**PII RUBATTINO 84 - Approvazione - allegati alla Delibera d
Comunale n. 2237 del 13 dicembre 2019 - pubblicazione all
Pretorio dal 24-12-2019 al 08-01-2020**

**APPROVAZIONE DEL PROGRAMMA INTEGRATO DI INTERVENTO
RIGUARDANTE L'AREA DI VIA RUBATTINO 84**

DELIBERAZIONE DELLA GIUNTA COMUNALE N. 2237 DEL 13/12/2019

OGGETTO: Approvazione del Programma Integrato di Intervento riguardante l'area di via Rubattino 84. Il Provvedimento non comporta spesa. Immediatamente eseguibile.

Figura 1 - Modello del terreno risultante nel tratto di alveo oggetto di simulazione idraulica (da attraversamento v. Rombon, a monte, all'attraversamento della ferrovia Milano-Treviso, circa 1,7 km) – da relazione idraulica

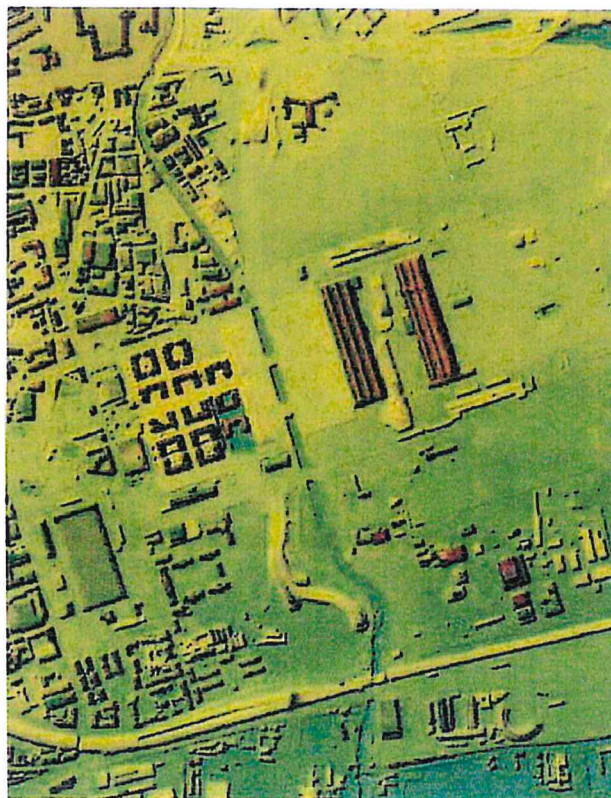
I valori delle portate di piena di riferimento adottate per T uguale a 200 e 500 anni sono, ad un primo esame e in base a quanto dichiarato in relazione, coincidenti con quelli del modello PGT sia in termini di portate al colmo che di idrogramma dell'onda di piena.

Ad un esame più approfondito si sono invece rivelate decisamente sottostimate per la mancanza di un consistente apporto proveniente da monte in golena sinistra come descritto nel seguito.

Figura 2 – Idrogrammi di piena a valle di via Rombon per tempi di ritorno Tr pari a 200 (blu) e 500 anni (rosso)

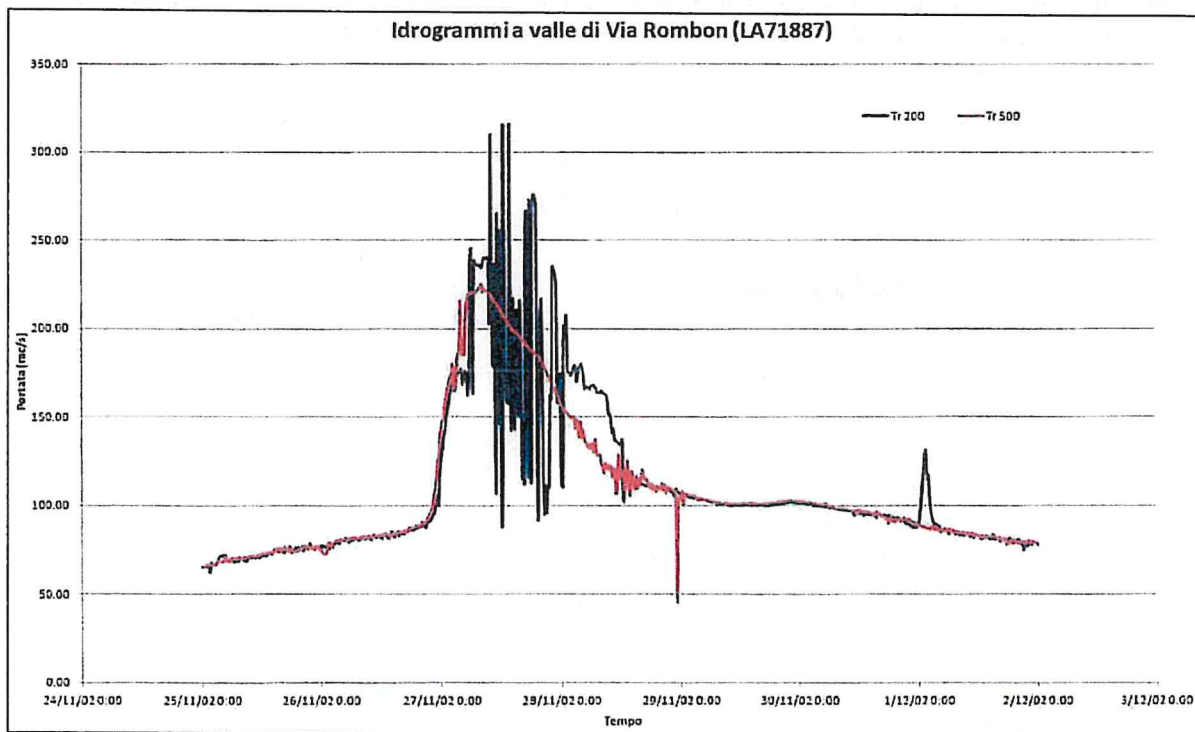
Condizioni al contorno di monte: in corrispondenza dell'attraversamento di via Rombon viene assegnato soltanto l'idrogramma di deflusso in ingresso all'alveo inciso del Lambro (vedi Figura 2); in questo modo il modello non prende in conto parte dell'apporto di monte che interessa il piano golenale in sinistra, che defluisce attraverso i tombini presenti nel rilevato stradale della SP 103 (via Rombon) e che tracima al di sopra di esso.

A ulteriore conferma di tale carenza si osserva nella stessa figura il fatto che l'onda di piena con tempo di ritorno di 500 anni in essa riportata risulta con portata al colmo inferiore a quella con tempo di ritorno di 200 anni, elemento in sé assurdo.

Figura 4 – Idrogrammi di piena nell'alveo inciso del Lambro a valle di via Rombon per tempo di ritorno T_r pari a 200 anni estratti dal modello AdBPo.

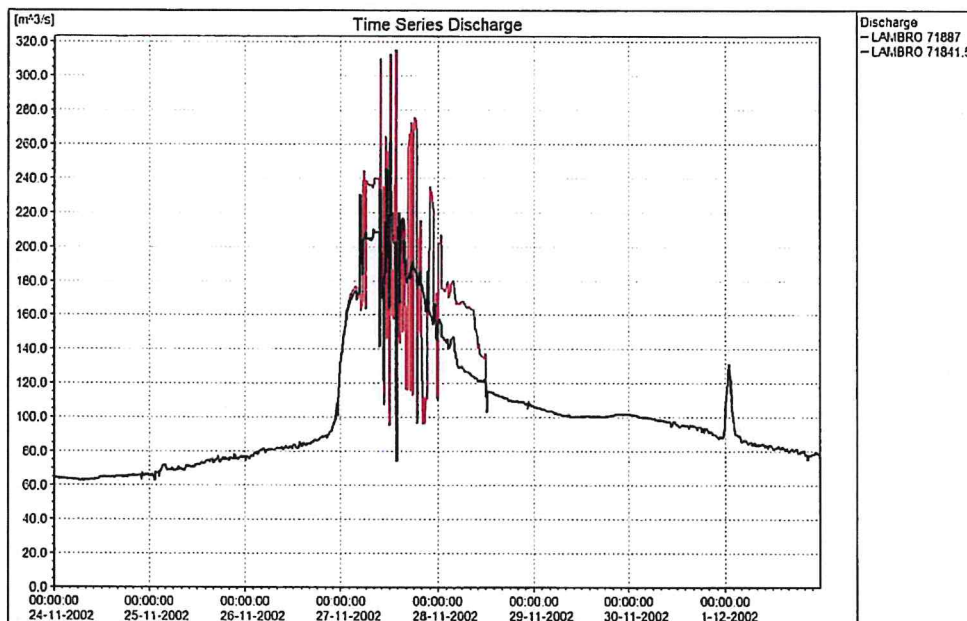
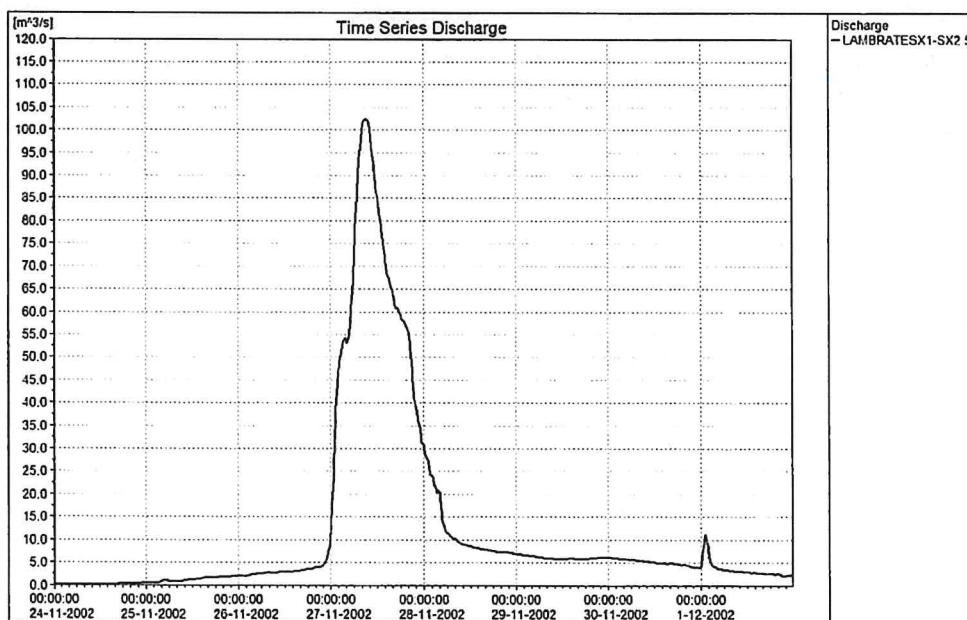
Nella Figura 5 è rappresentato l’idrogramma di piena defluente nel “ramo golena sinistra” del Lambro a valle di via Rambon per tempo di ritorno TR pari a 200 anni estratto dal modello AdBPo, caratterizzato da una portata al colmo superiore a 100 m³/s e un volume pari a circa 5,5 milioni di metri cubi.

La somma dei due idrogrammi di piena, in alveo e in golena, fornisce un idrogramma con colmo prossimo al valore di progetto del PGRA per il Lambro in via Feltre per TR 200 anni pari a 315 m³/s.

In base a questi elementi appare evidente come nello studio idraulico in esame si sia considerato solo il contributo di portata duecentennale defluente in alveo mentre si sia trascurato del tutto il contributo di portata in ingresso da monte nella golena sinistra.

Figura 6 – Idrogramma di piena defluente nell'alveo inciso del Lambro a valle di via Rombon per tempo di ritorno TR pari a 200 anni estratto dal modello PGT.

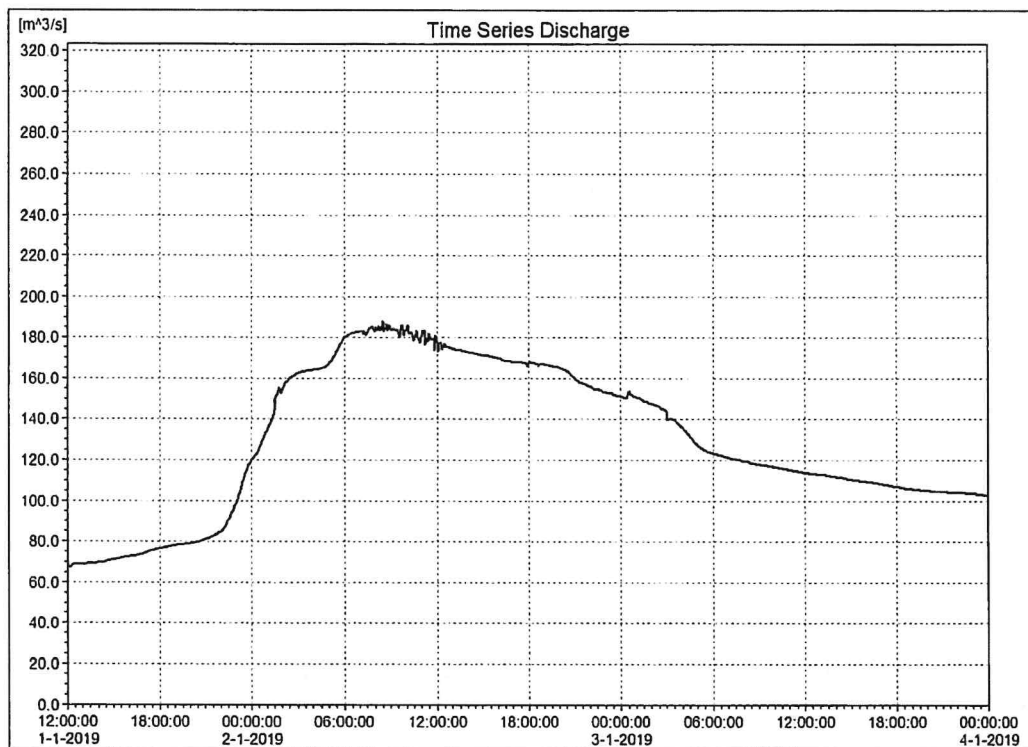
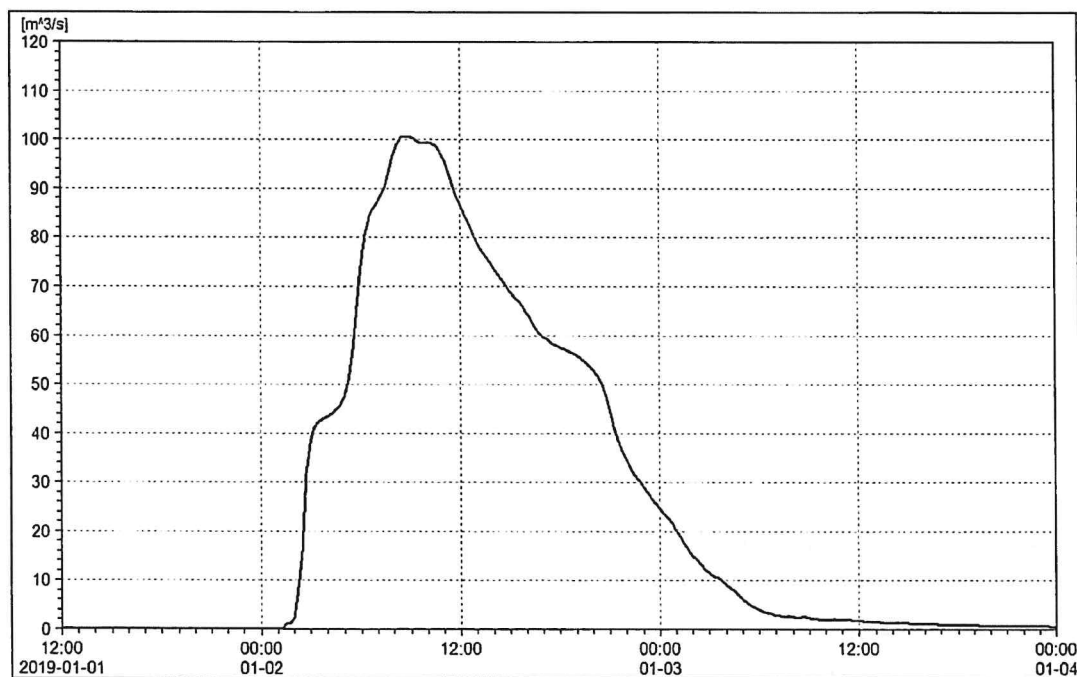
Nella Figura 6 è rappresentato l'idrogramma di piena defluente nell'alveo inciso del Lambro a valle di via Rombon per tempo di ritorno T_r pari a 200 anni estratto dal modello PGT: la portata al colmo risulta pari a circa 185 m³/s con una forma molto simile a quella dell'idrogramma calcolato nello studio AdBPo (la scala delle ascisse è diversa ma un esame attento delle durate porta a tale conclusione).

Nella Figura 7 è rappresentato invece l'idrogramma di piena defluente nella golena sinistra attraverso il rilevato di via Rombon per tempo di ritorno TR pari a 200 anni estratto dal modello PGT (modello 2D): la
